工程变更申请书 (ECR)

2021/3/24	车型代号	重汽TX	变更申请输入文件	
重汽	提出人	<input type="checkbox"/> 客户 <input checked="" type="checkbox"/> 公司 <input type="checkbox"/> 供应商	ECR编号	ECR0006243
总成件名称	坐盆		总成件号	
零/部件名称	坐盆		零/部件件号:	SQX3000-6801101
项目阶段	<input checked="" type="checkbox"/> 产品开发阶段 <input type="checkbox"/> 工艺阶段 <input type="checkbox"/> 模具阶段 <input type="checkbox"/> 投产阶段 <input type="checkbox"/> 量产阶段		变更零件类型	<input type="checkbox"/> 自制件 <input checked="" type="checkbox"/> 外购件 <input type="checkbox"/> 外协件
更改类型	<input checked="" type="checkbox"/> 设计 <input type="checkbox"/> 工艺 <input type="checkbox"/> 模具 <input type="checkbox"/> 夹具 <input type="checkbox"/> 设备 <input type="checkbox"/> 试验/检测方法 <input type="checkbox"/> 原材料 <input type="checkbox"/> 重要二次配套 <input type="checkbox"/> 其他:			
更改原因	<input checked="" type="checkbox"/> 改进措施 <input type="checkbox"/> 预防措施 <input type="checkbox"/> A/AE <input type="checkbox"/> 客户要求 <input type="checkbox"/> 其它		是否需提交客户批准	<input type="checkbox"/> 是 <input checked="" type="checkbox"/> 否 <input type="checkbox"/> N/A

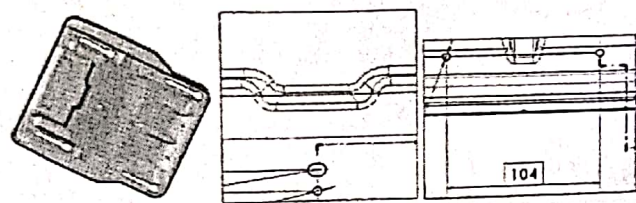
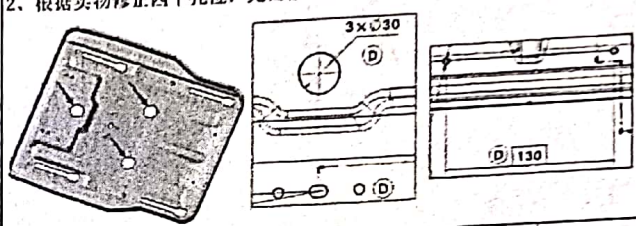
更改等级	<input type="checkbox"/> 类别1 <input type="checkbox"/> 类别2 <input checked="" type="checkbox"/> 类别3 <input type="checkbox"/> 类别4			
	较大的更改: 该更改将影响产品的外形、安装或功能		对成本、库存、质量成本等影响的更改, 对客户无直接影响	
变更申请内容	变更申请前: 坐盆-SQX3000-6801101 版本C 1、无通风孔 2、数据图纸与实物状态相比, 有四个孔位置不正确		变更申请后: 坐盆-SQX3000-6801101 版本D 1、增加三个通风孔, 直径为30mm (箭头所示) 2、根据实物修正四个孔位, 无需修改产品
